Revisjonsrapport

Rapport	
Rapporttittel Tilsyn med kran- og løfteoperasjoner og styring av vedlikehold tilknyttet løfteutstyr på Grane (001169008)	Aktivitetsnummer 001169008
Gradering	
<input checked="" type="checkbox"/> Offentlig	<input type="checkbox"/> Begrenset
<input type="checkbox"/> Unntatt offentlighet	<input type="checkbox"/> Fortrolig
<input type="checkbox"/> Strengt fortrolig	
Involverte	
Hovedgruppe T1-Statoil	Oppgaveleder Jan Ketil Moberg
Deltakere i revisjonslaget Sigmund Andreassen, Eivind Hovland og Jan Ketil Moberg	Dato 12.6.2015

Blindsonerørdekk

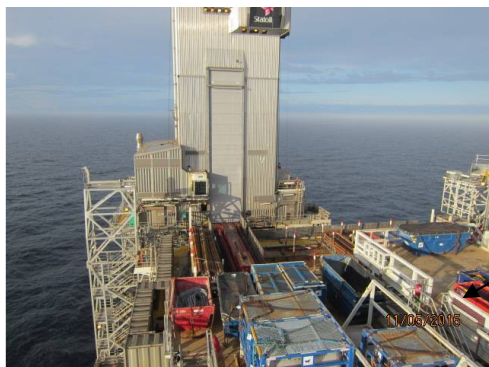
Avvik: Manglfull tilrettelegging for forsvarlig utføring av løfteoperasjoner mellom rørdekk og fartøy.

På grunn av «rød sone» på innretningen som innebærer begrensninger med hensyn til løfting over hydrokarbonførende (olje) rør, blir alle løft av bore og produksjonsrør til og fra rørdekk utført med nordkranen. Rørdekk ligger i stor grad i blindsonen for nordkranen. Ofte må bunter med rør snus mot rørstøttene og dette innebærer behov for rask håndtering, krevende kommunikasjon og fare for skader på borerør og rørstøtter.

Den røde sonen er etablert på grunn av hydrokarbonførende rør. I utgangspunktet er det offshorekranen på sør som er planlagt brukt ved lasthåndteringen til og fra rørdekk.

Forbedringstiltak for fysisk beskyttelse av hydrokarbonførende rør er, ifølge informasjon vi har mottatt, identifisert og tiltak er vurdert. Det er ikke besluttet når den fysiske beskyttelsen skal iverksettes. Det var stor oppmerksomhet rundt dette temaet både fra operativt personell og ledelse om bord.

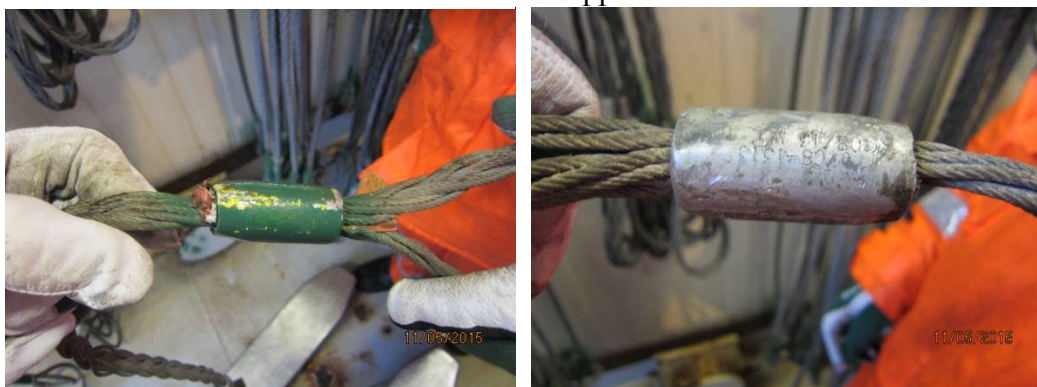
Mangler ved løfteredskap.

Enden på ståltauet var kun delvis inne i selve presslåsen (taluritt). Talurittlåsen er mye kortere enn tilsvarende ordinære flettede stropper. Talurittlåsen synes å være presset sammen i feil type bakker (presseverktøy). Det er brukt koniske bakker i stedet for rette bakker til pressing av presslåsen.

Bildene under viser feil ved flettet ståltaustropp -merket ILJ/CS 1313 CS08/13 CE

Det ble avdekket skade i presslås til 15 tonn forløper, nr 422124.2. Denne er brukt på offshore kranene. Bildet under viser skade på presslås.

3 av 4 ståltaustropper som var lokalisert på dekk ved MOB båt var defekte i øyene. Dette gjelder ståltaustropp merket 642682 WLL 15 tonn CE Certex. Bruksanvisning CBR 01-001 dekker ikke maskinforskriftens vedlegg I for bruksanvisning. Sertifikat som er forelagt sertifikat nr 642682/001/2009 er ikke det samme som samsvarserklæring referert til i maskinforskriften.

Samme skade ble også påvist samme type ståltau stropp på boredekket. Bildet under viser en skadet ståltaustropp.

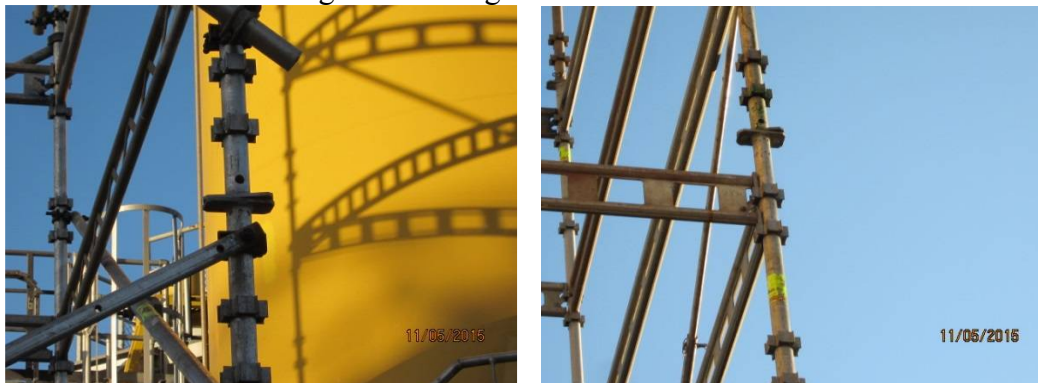
Avvik: Mangelfulle stillaser

Under verifikasjon i felt ble det påvist manglende bruk av sikringsbolter i stillasspir. Dette ble identifisert på stillas 2336 lokalisert ved offshorekran sør og stillas 23374163 plassert i BOP området.

Bruk av sikringsbolt i spir er referert til i brukermanual fra stillas produsent samt i stillashåndboken til Statoil. Begge stillasene hadde godkjent tag for bruk av stillaser.

Bildene under viser manglende sikringsbolter.

Ubeskyttede kabelgater i trangt lastedekk M11 og M12

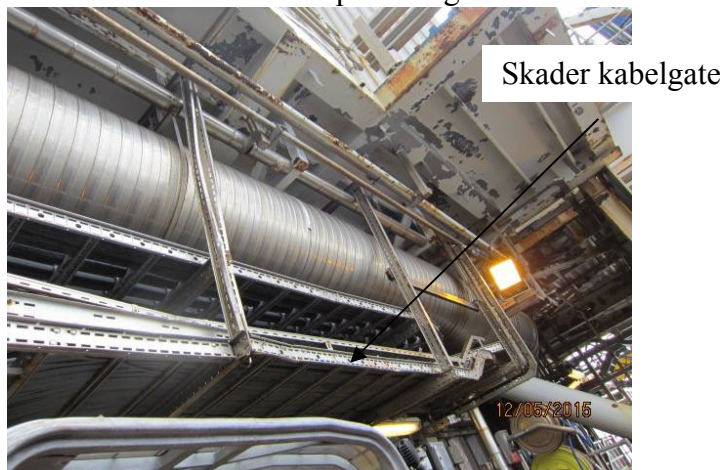
På grunn av trangt område og blindsoner er det fare for at kabelgater etc. blir skadet under løfteoperasjoner. Det ble også identifisert skader på kabelgater.

Det kom frem under intervju at det var utfordringer ved inn og utlasting av lastbærere på M11 og M12 dekket. Disse områdene er plassert nært opp til selve kranpdestall på nord. Dette innebærer at en må operere med liten bomvinkel noe som igjen medfører til større svingninger i lasten.

Bildet under viser skader på kabelgater.

6.1 Ladestasjon for Truck

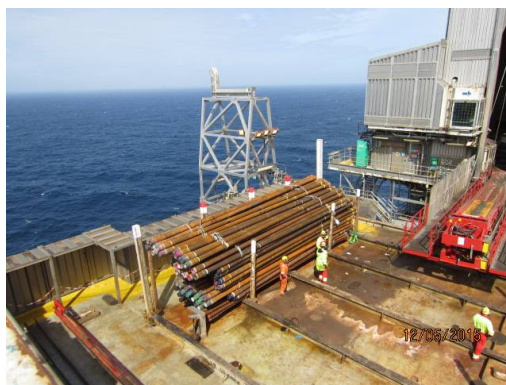
Det ble observert at det ikke var øyeskyller ved ladestasjon til Truck. Brukermanual beskriver forhold som bør være tilstede ved ladeplass, som eksempelvis forhold knyttet til eksplosjonsfare, oppbevaring av brennbare materialer i nærheten, sikkerhetsutstyr som øyeskyller med videre.
